Kaupluse kinnistu ehitusteatise kooskõlastamata jätmine

Olete esitanud meile arvamuse avaldamiseks Võru maakonna Antsla valla Tsooru küla Kaupluse kinnistu ehitusteatise (menetlus nr 544143, EHR kood nr 221505705).

Ehitusteatis on esitatud laadimistaristu rajamiseks. Ehitusteatise aluseks on ITK Inseneribüroo OÜ, töö nr 2602103 „*Kaupluse, Tsooru kinnistu laadimistaristu. Tööprojekt.*“

Joonis 1. Parkimine Tsooru CCOP kaupluse ees riigitee servas selleks mitte ette nähtud kohas, tänavavaade mai 2025

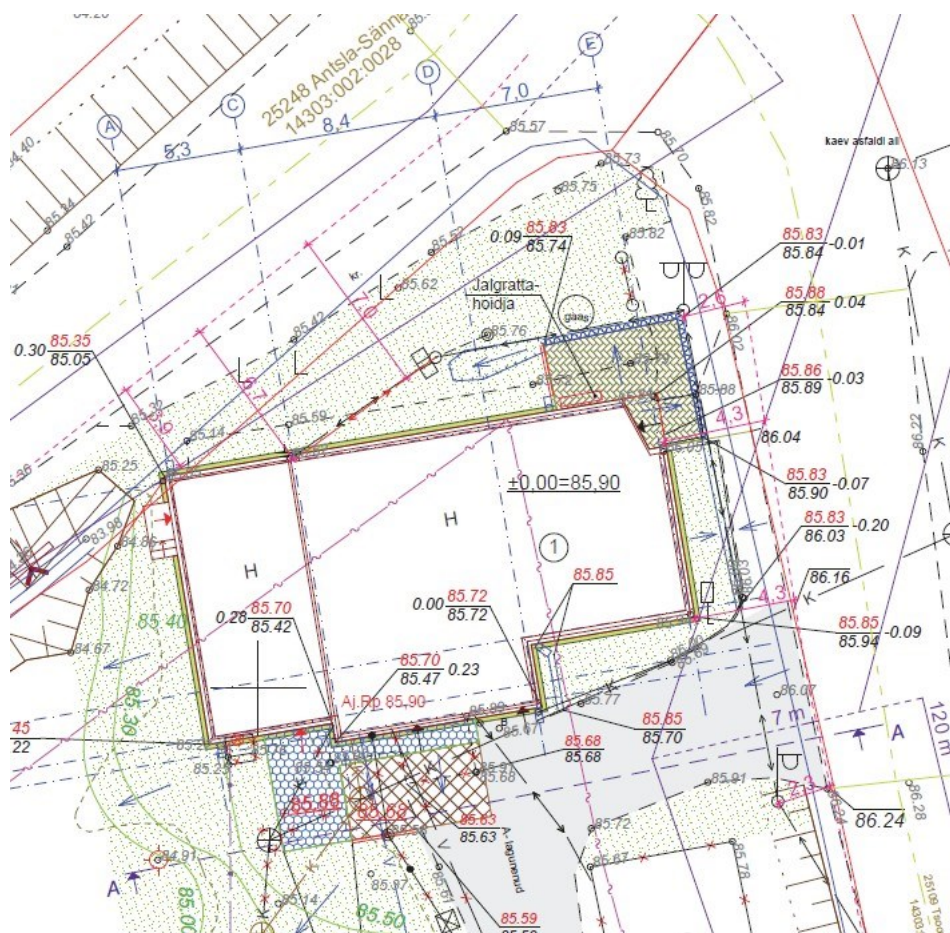
- 1.1. Projekti seletuskirjas viidatakse olemasolevale parklale, mis ei vasta LS § 2 p 50 ja § 20 lg 7 – sõidukeid pargitakse riigitee servas ebaseaduslikult selleks ehituslikult ning liikluskorralduslikult mitte kohandatud alal ning riigitee vasakpoolsel teepeenral (Joonis 1).

- 1.3. Kirjeldatud olemasolev parkla on riigitee alusele maaüksusele (vt Lisa 2, ehitusteatise aluse projekti asendiplaan) omavoliliselt rajatud (ilma meiega kooskõlastamata, vastuolu EhS § 70 lg 2 p 2 ja lg 3) laiendades riigitee teepeenart killustikuga (Joonis 1).

Muuhulgas juhime tähelepanu, et riigitee ristmiku nähtavusallas asub ka gaasiballoonide hoiukapp (Joonis 1), mille asukohta ei ole meiega kooskõlastatud (vt nt gaasiballoonide hoiukapi asukoht Joonisel 2). Palume kinnistu omanikul teisel dala gaasiballoonide hoiukapp väljapoole riigitee ristmiku nähtavusala. Nimetatud kapi ebasobivast asukohast oleme teavitanud ka selle omanikku (Airok OÜ).

Me ei nõustu parkimiskohtade ja/või elektriautode laadimiskohtade kavandamisega riigitee ristmiku nähtavuskolmnurga alale. Elektriautode laadimiskohad ning kaupluse külastajate parkimiskohad on võimalik rajada Kaupluse kinnistule, need ei pea paiknema vahetult riigitee servas ning riigitee ristmiku nähtavusallas.
